原管発官 R1 第 154 号  
令和 2 年 3 月 30 日

柏崎刈羽原子力発電所原子炉施設保安規定変更認可申請書の補正について

柏崎刈羽原子力発電所 原子炉施設保安規定変更比較表

図4

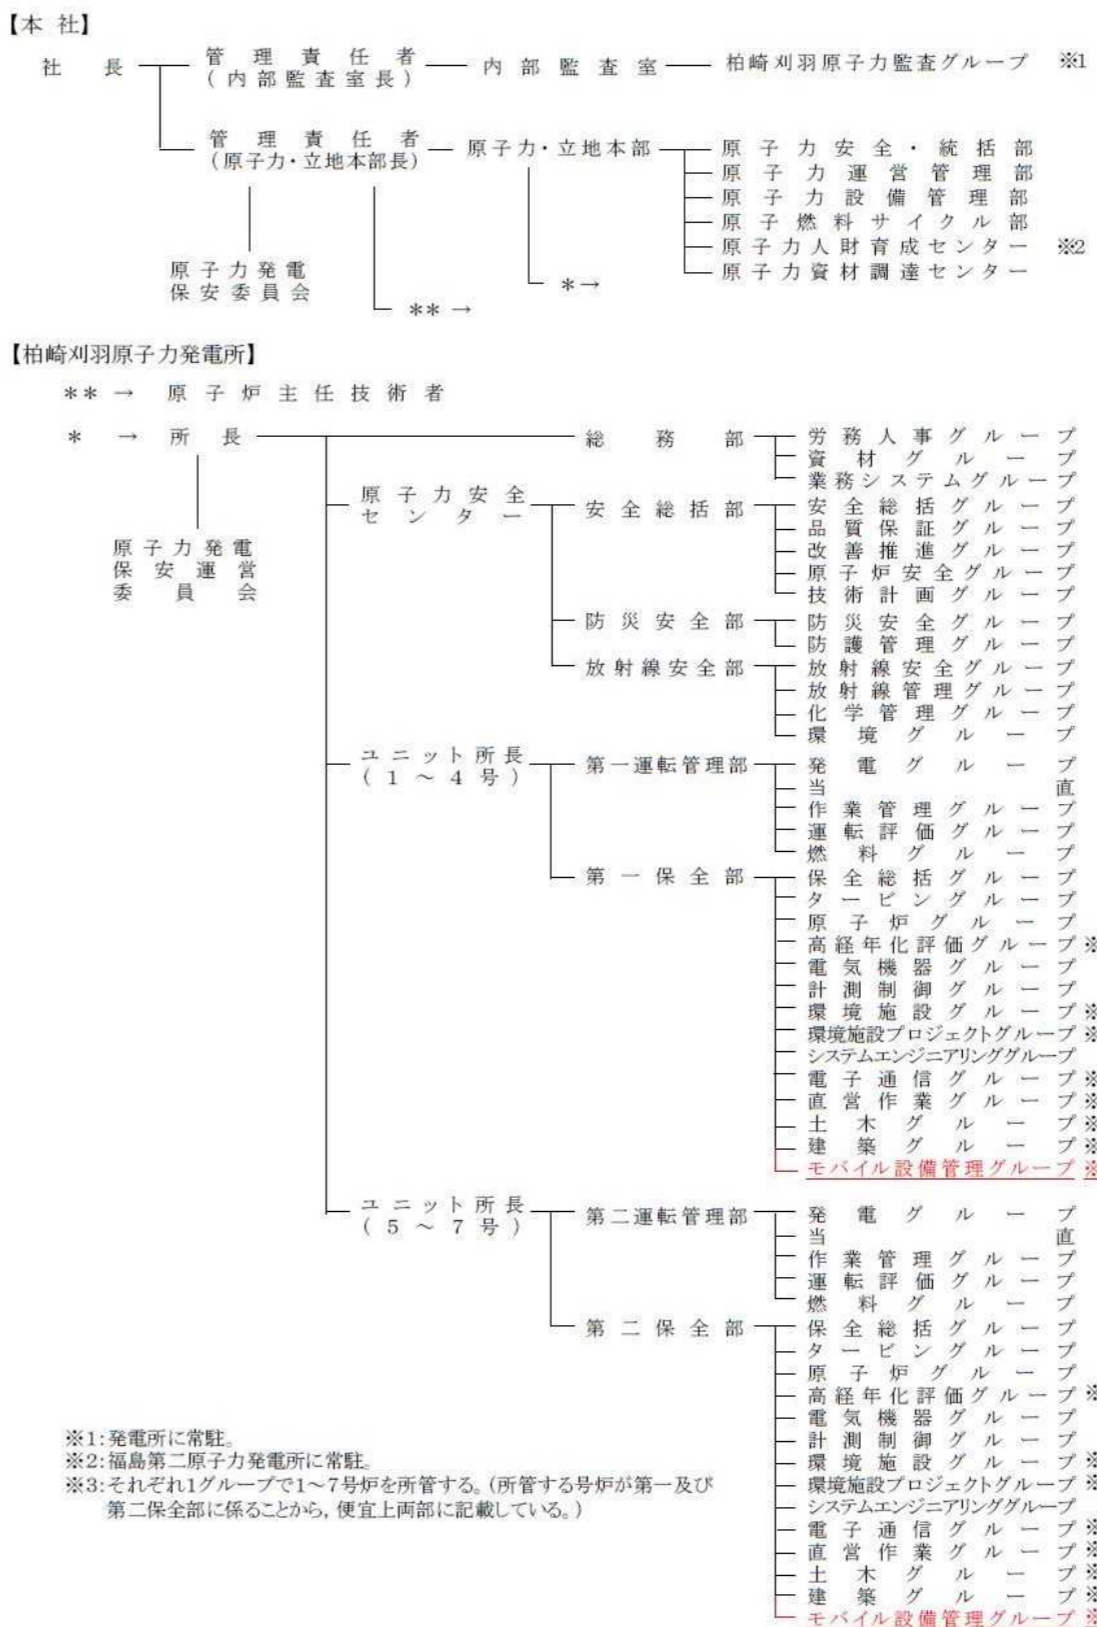
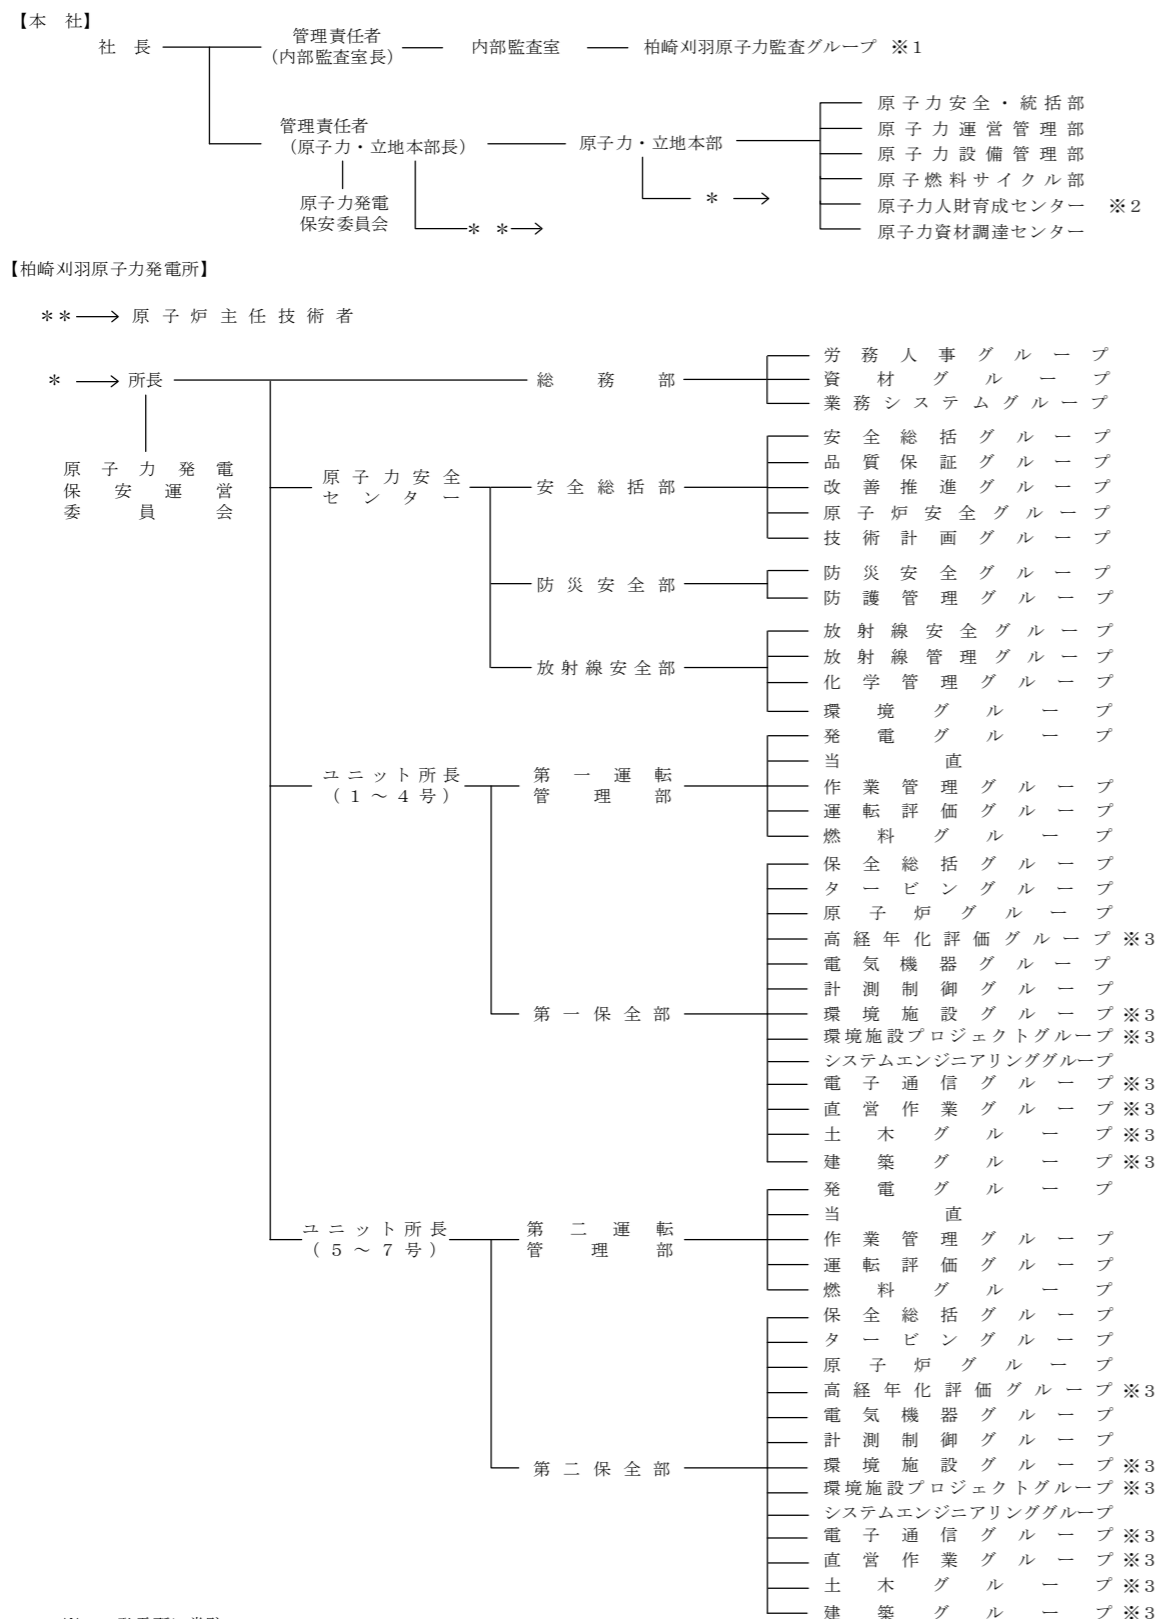
変 更 前	変 更 後	備 考
<p style="text-align: center;">第 3 章 体制及び評価</p> <p>第 1 節 保安管理体制</p> <p>(保安に関する組織)</p> <p>第 4 条 発電所の保安に関する組織は、図 4 のとおりとする。</p>	<p style="text-align: center;">第 3 章 体制及び評価</p> <p>第 1 節 保安管理体制</p> <p>(保安に関する組織)</p> <p>第 4 条 発電所の保安に関する組織は、図 4 のとおりとする。</p>

原子力規制委員会設置法の一部の施行に伴う変更 (新規基準の施行に伴う変更)

表46-1

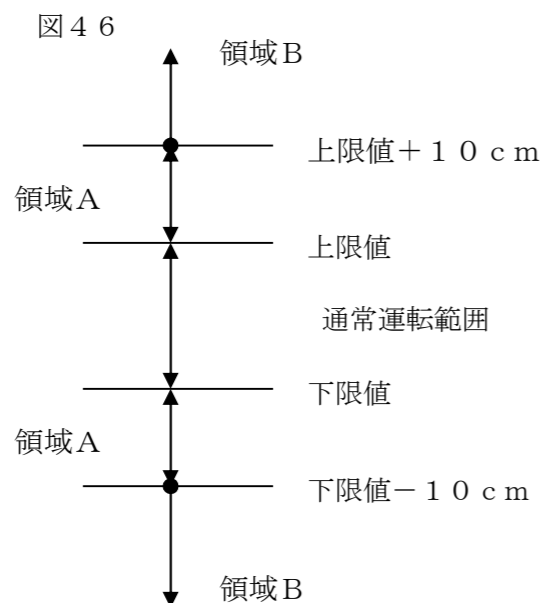
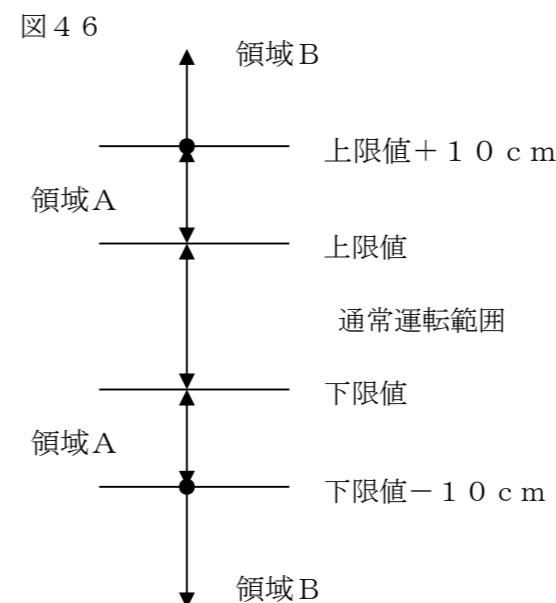
(サブプレッションプールの水位)  
 第46条 原子炉の状態が運転、起動及び高温停止において、サブプレッションプール<sup>※1</sup>の水位は、表46-1(図46)で定める事項を運転上の制限とする。ただし、地震時を除く。なお、7号炉において、高圧代替注水系の運転確認等により、サブプレッションプールの水位が図46の領域Aに移行した場合、運転確認開始から確認終了後24時間までの間は、運転上の制限を満足していないとはみなさないが、領域Bに移行した場合は、運転上の制限の逸脱と判断する。

2. サブプレッションプールの水位が前項で定める運転上の制限を満足していることを確認するため、次号を実施する。なお、7号炉において、高圧代替注水系の運転確認等により、サブプレッションプールの水位が図46の領域Aに移行した場合、5分毎にサブプレッションプールの水位を監視するとともに、領域Bに近接した場合は、水位が変動するような運転確認等を中止し、24時間以内に水位を制限値内に復旧する。

原子力規制委員会設置法の一部の施行に伴う変更(新規制基準の施行に伴う変更)

参考図 7 3 - 1

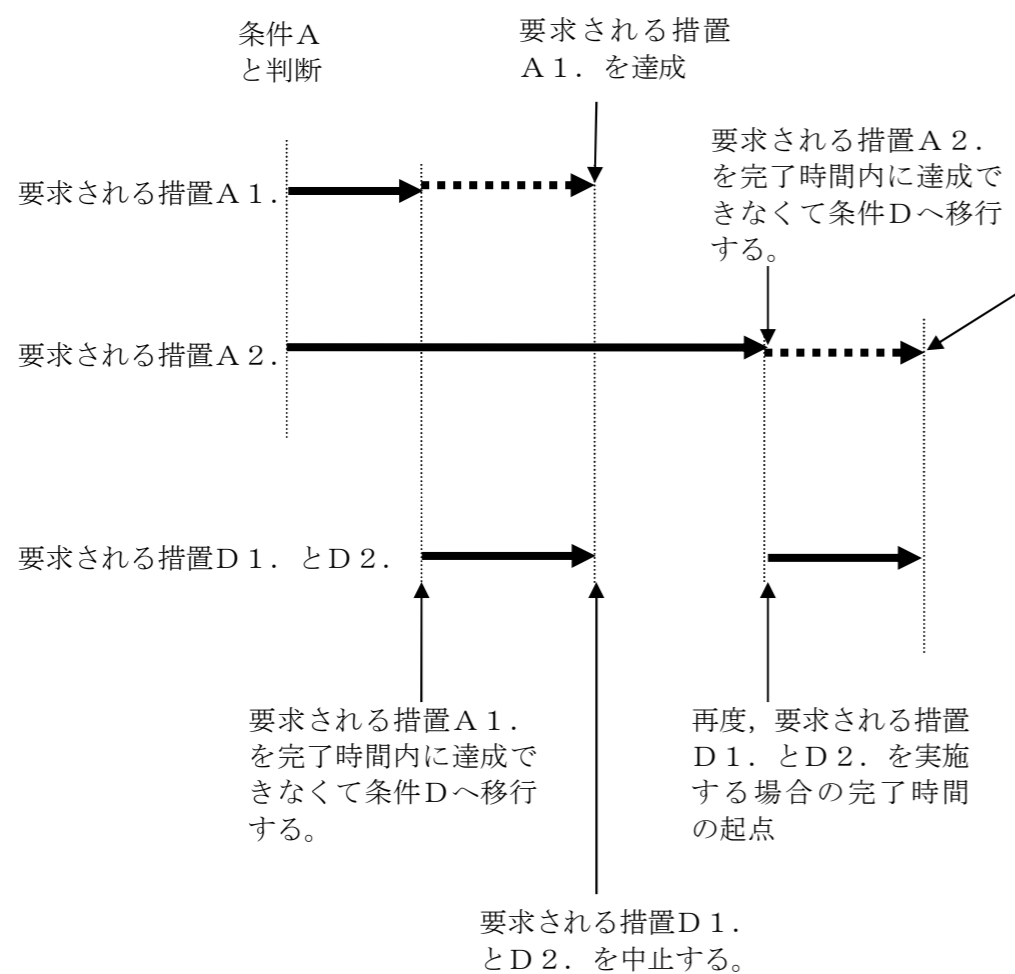
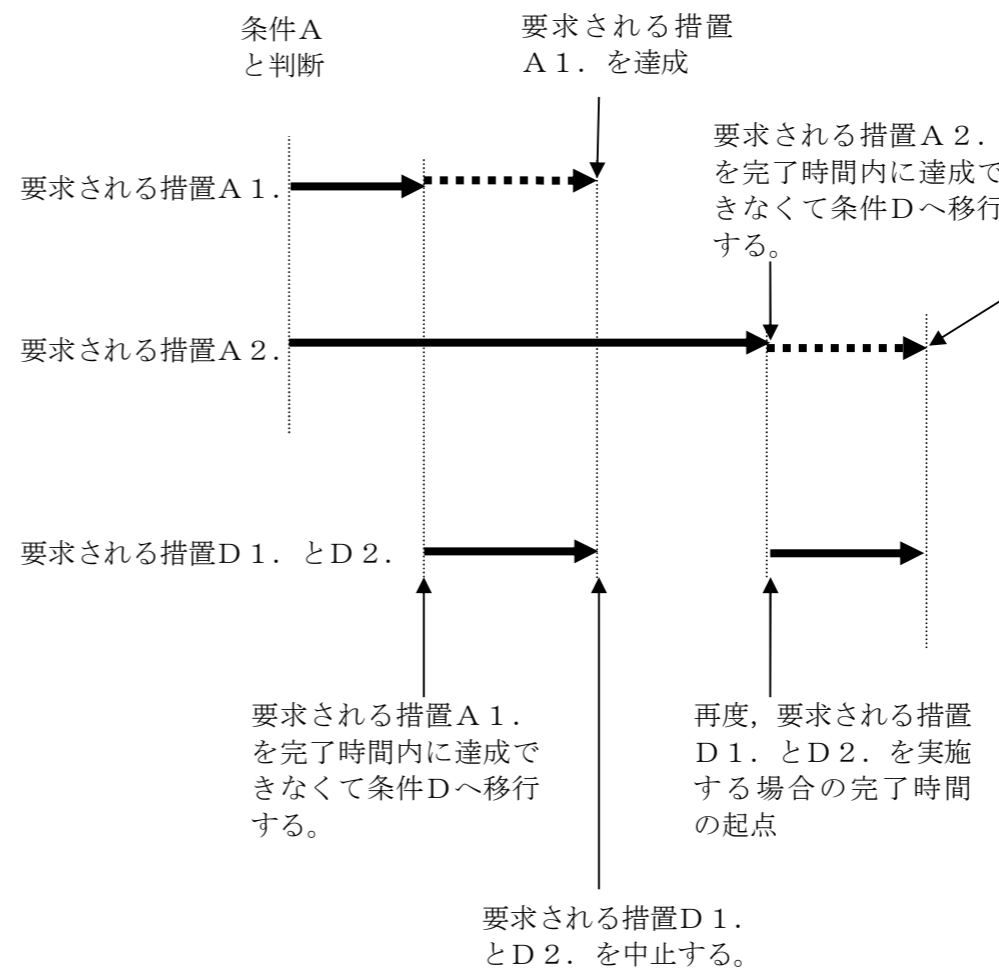
変更前	変更後	備考
<p>(4) 要求される措置A 1. を1時間以内に達成できない場合又はその後の8時間毎の確認ができない場合は、条件Dへ移行する。このとき、要求される措置D 1. とD 2. の実施と並行して要求される措置A 1. とA 2. を実施し、要求される措置A 1. が要求される措置A 2. の完了時間である3日間以内に達成できた場合は、その時点で要求される措置D 1. とD 2. の実施要求はなく、また、原子炉熱出力は条件Dへ移行する前の状態に戻すことができる。その後は、引き続き要求される措置A 2. を3日間以内（起点は最初に条件Aであると判断した時点）に達成させる。（参考図7 3 - 1参照）</p> <p>(5) (4)において、要求される措置A 2. を3日間以内に達成できない場合は、その時点から条件Dへ移行する。このときの要求される措置D 1. とD 2. の完了時間の起点は、改めて条件Dに移行した時点であり、最初に条件Dへ移行した時点ではない。（参考図7 3 - 1参照）</p> <p>(6) 条件A（機能Xが確認できない場合）の要求される措置A 1. とA 2. を実施中に条件B（機能Yが確認できない場合）であると判断した場合、条件Cに移行し、要求される措置C 2.（又は要求される措置C 1.）を1時間以内に達成すると、条件Cから条件A（又は条件B）に移行する。このとき再度、条件A（又は条件B）の要求される措置A 1. とA 2.（又は要求される措置B 1. とB 2.）を実施することになるが、完了時間の起点は、最初に条件A（又は条件B）であると判断した時点である。（参考図7 3 - 2参照）</p> <p>(7) 条件A（機能Xが確認できない場合）の要求される措置A 1. とA 2. を実施中に条件B（機能Yが確認できない場合）であると判断した場合、条件Cに移行するが、要求される措置C 2.（又は要求される措置C 1.）の完了時間より前に条件Aの完了時間が来るときは、条件Aの完了時間が優先する。このとき、実質的な条件Cの完了時間は条件Aの完了時間と同じであり、要求される措置A 1. とA 2. が条件Aの完了時間内に達成できれば、自動的に条件Cの要求される措置は達成され、条件Bの完了時間は条件Bであると判断した時点を中心とする完了時間となる。また、要求される措置A 1. とA 2. が条件Aの完了時間内に達成できなければ、条件Cの要求される措置を実施するしないにかかわらず条件Dへ移行する。（参考図7 3 - 3参照）</p>	<p>(4) 要求される措置A 1. を1時間以内に達成できない場合又はその後の8時間毎の確認ができない場合は、条件Dへ移行する。このとき、要求される措置D 1. とD 2. の実施と並行して要求される措置A 1. とA 2. を実施し、要求される措置A 1. が要求される措置A 2. の完了時間である3日間以内に達成できた場合は、その時点で要求される措置D 1. とD 2. の実施要求はなく、また、原子炉熱出力は条件Dへ移行する前の状態に戻すことができる。その後は、引き続き要求される措置A 2. を3日間以内（起点は最初に条件Aであると判断した時点）に達成させる。（参考図7 3 - 1参照）</p> <p>(5) (4)において、要求される措置A 2. を3日間以内に達成できない場合は、その時点から条件Dへ移行する。このときの要求される措置D 1. とD 2. の完了時間の起点は、改めて条件Dに移行した時点であり、最初に条件Dへ移行した時点ではない。（参考図7 3 - 1参照）</p> <p>(6) 条件A（機能Xが確認できない場合）の要求される措置A 1. とA 2. を実施中に条件B（機能Yが確認できない場合）であると判断した場合、条件Cに移行し、要求される措置C 2.（又は要求される措置C 1.）を1時間以内に達成すると、条件Cから条件A（又は条件B）に移行する。このとき再度、条件A（又は条件B）の要求される措置A 1. とA 2.（又は要求される措置B 1. とB 2.）を実施することになるが、完了時間の起点は、最初に条件A（又は条件B）であると判断した時点である。（参考図7 3 - 2参照）</p> <p>(7) 条件A（機能Xが確認できない場合）の要求される措置A 1. とA 2. を実施中に条件B（機能Yが確認できない場合）であると判断した場合、条件Cに移行するが、要求される措置C 2.（又は要求される措置C 1.）の完了時間より前に条件Aの完了時間が来るときは、条件Aの完了時間が優先する。このとき、実質的な条件Cの完了時間は条件Aの完了時間と同じであり、要求される措置A 1. とA 2. が条件Aの完了時間内に達成できれば、自動的に条件Cの要求される措置は達成され、条件Bの完了時間は条件Bであると判断した時点を中心とする完了時間となる。また、要求される措置A 1. とA 2. が条件Aの完了時間内に達成できなければ、条件Cの要求される措置を実施するしないにかかわらず条件Dへ移行する。（参考図7 3 - 3参照）</p>
